**Verslag huishoudelijke elektrische installatie op laagspanning en zeer lage spanning****Algemeen:**

Referentie: 009-20260204-01	Datum controle: 04/02/2026
Keurder: 009

Eigenaar:	Onbekend	EAN-code:	541448820064322412
Adres installatie:	Strichtstraat 14, 9570 - Lierde	Nummer teller(s):	1sag3100823638
		Distributienetbeheerder installatie:	Fluvius
Datum uitvoering installatie:	☒ Vóór 01/10/1981 ☐ Tussen 01/10/1981 en 01/06/2020 ☐ Vanaf 01/06/2020		
Type:	☒ Wooneenheid ☐ Niet-huishoudelijk ☐ PV ☐ Batterij ☐ Laadpaal

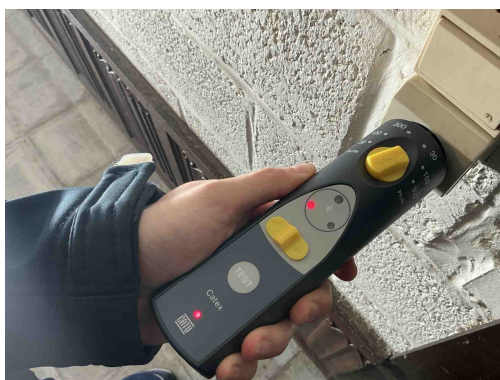
Aardingsonderbreker voldoet niet aan de voorschriften

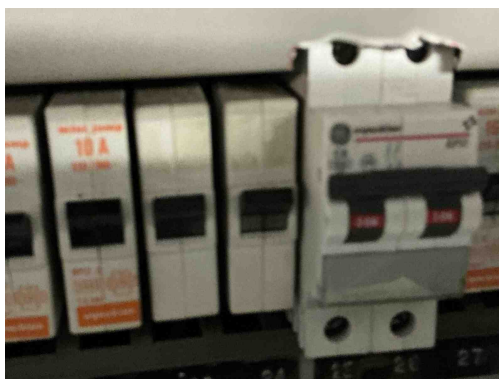
A16 - Er is geen continuïteit van de beschermingsgeleider van de contactdoos (Boek 1: 5.4.3.4).

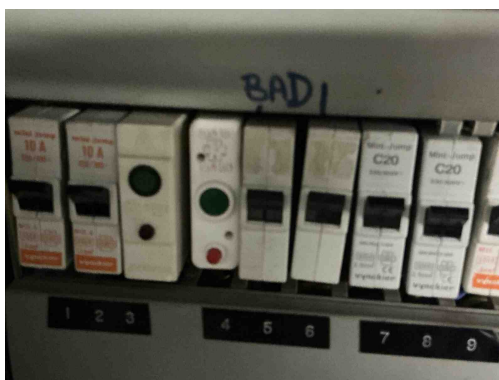
D08 - De nodige markeringen op de beveiligingstoestellen ontbreken of zijn onleesbaar (Boek 1: 5.3.5.5).

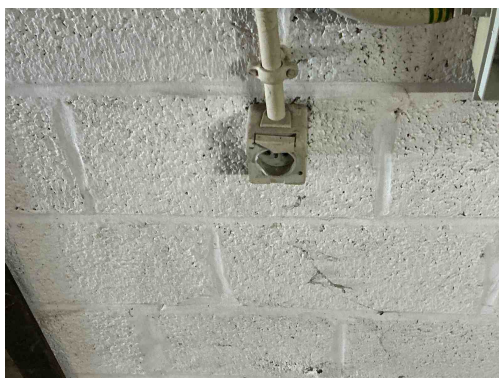
D08 - De nodige markeringen op de beveiligingstoestellen ontbreken of zijn onleesbaar (Boek 1: 5.3.5.5).

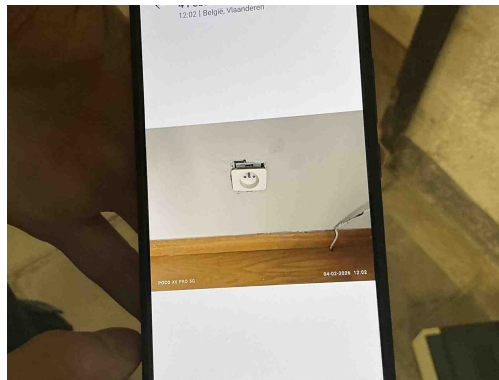
T23 - Het elektrisch materiaal is beschadigd. (Boek 1: 1.4.1.3).

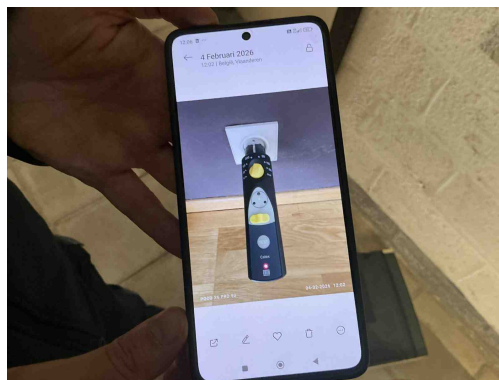
T23 - Het elektrisch materiaal is beschadigd. (Boek 1: 1.4.1.3).

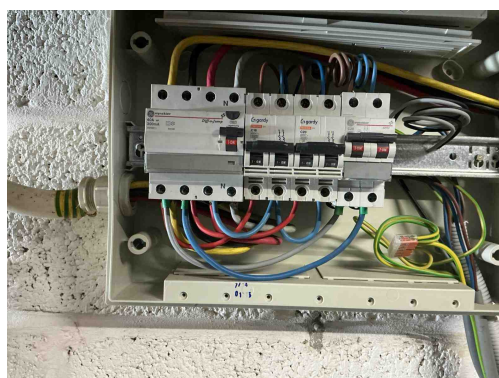
A20 - Er bevindt zich een contactdoos zonder beschermingsgeleider in de elektrische installatie. Deze is niet geplaatst achter een differentieelstroombeschermingsinrichting met grote (max. 30mA) of zeer grote (max. 10mA) gevoeligheid.

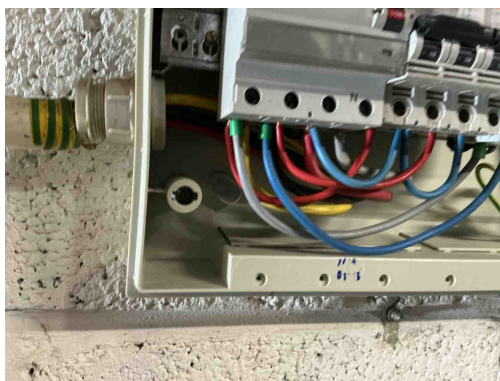
C19 - In de desbetreffende kring wordt de nulgeleider verdeeld en een geleider is met de blauwe kleur gekenmerkt maar deze laatste is niet als nulgeleider gebruikt (Boek 1: 5.1.6.2).

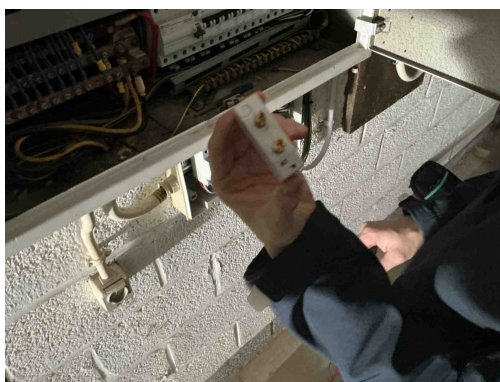
T21 - Het elektrisch materieel is niet geplaatst volgens de voorschriften van de fabrikant/ regels van goed vakmanschap . (Boek 1: 1.4.1.3)

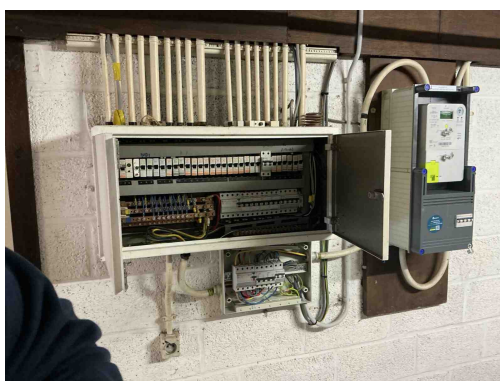
B30 - De houder van de beveiliging in een huishoudelijke ruimte is niet voorzien van aangepaste kalibreerelementen (Boek1: 5.3.5.5).
